STEIDZAMI
LABOJUMI IERĪCEI

Par: Jomas drošuma ziņojums – Medicīnas ierīces korekcija

ARTIS – Programmatūras atjaunošana, lai mazinātu nepareizas darbības ar Trauksmi 642 (Alarm 642)

Produkta nosaukums: ARTIS 230V Physio

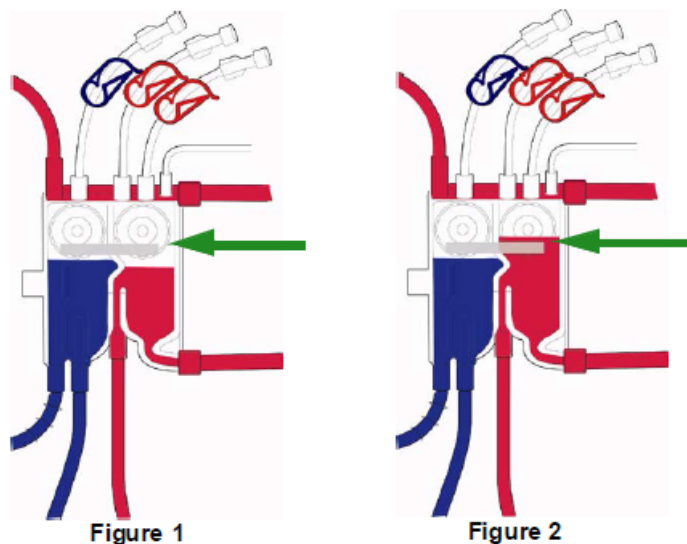
When the "Arterial Chamber: Level Adjustment Required (#642)" alarm occurs, check the blood level in the Arterial chamber while the Arterial pump is still stopped.

- If the blood level is below the frosted line, as shown in Figure 1, proceed with alarm troubleshooting to adjust the Arterial chamber level. Incorrect blood level may result in microbubbles smaller than 20 μL reaching the patient increasing the risk of air embolism.
- If the blood level is above the frosted line, as shown in Figure 2, grease the Pressure Transducers at the end of the treatment as described in the "13.13 Cassette Panel O-Rings Inspection and Greasing" section of the Operator's Manual. Improper greasing of Pressure Transducers may result in wrong arterial pressure measurements caused by ineffective Pressure Transducer and cassette coupling.

Baxter ir izstrādājis jaunas programmatūras versijas specifiskām Artis/Evosys dialīzes sistēmām. Jaunās versijas nepieļauj iespēju turpināt pacienta ārstēšanu bez sekošanas instrukcijām, kas attiecas uz Trauksmi #642 (Alarm #642), kā tas ir norādīts arī Lietotāja rokasgrāmatā.
